株式会社ミスミ
日本企業体
IM事業グループ

「【エコノミーシリーズ】カムフォロア ドライバ溝 フラットタイプ」 仕様変更のご案内

【エコノミーシリーズ】カムフォロア ドライバ溝 フラットタイプ C-CFFR、C-CFR

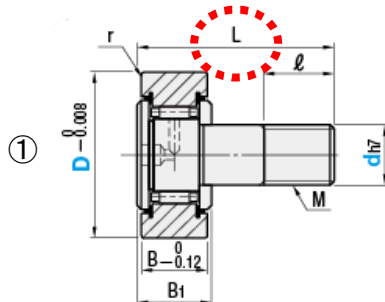
① $d \geq 10$ の商品はL寸部に貫通穴が開いた仕様に変更いたします。

② ドライバ溝部を黒色(四三酸化鉄被膜)に変更いたします。

本仕様変更に関して、商品の性能差はなく、ご利用状況に影響はございません。

②
